札幌圏都市計画  
道路の変更(案)  
(市決定)

3・3・23 北1条・雁来通

平成27年11月  
札幌市市民まちづくり局総合交通計画部

## 札幌圏都市計画道路の変更（札幌市決定）

【参考】今回変更区間

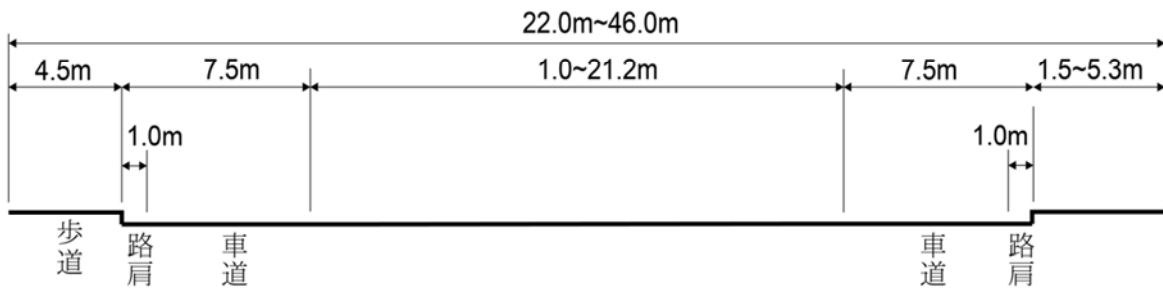
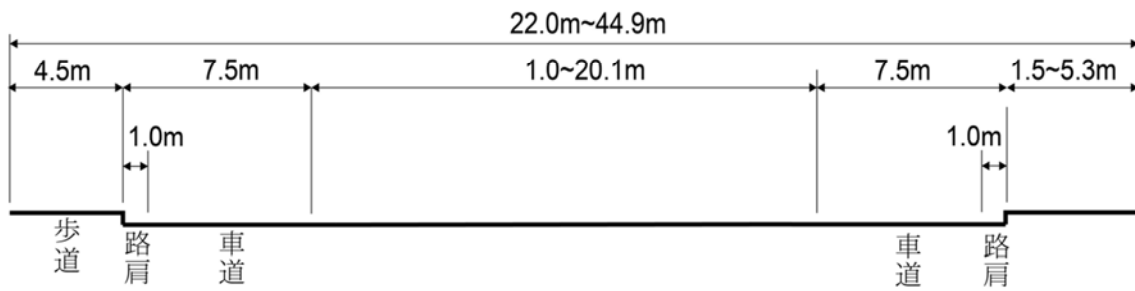
3・3・23 号 北 1 条・雁来通と J R 函館本線との交差点において、擁壁を施工する際の周辺建築物への影響を回避するため、一部幅員の縮小と区域の変更を行う。

新		旧		変更内容
番 号	路線名	番 号	路線名	
3・3・23	北 1 条・雁来通	3・3・23	北 1 条・雁来通	一部幅員の縮小変更 (22m~46m→22m~44.9m、変更区間 L=約 460m) 一部区域の変更 (変更区間 L=約 460m)
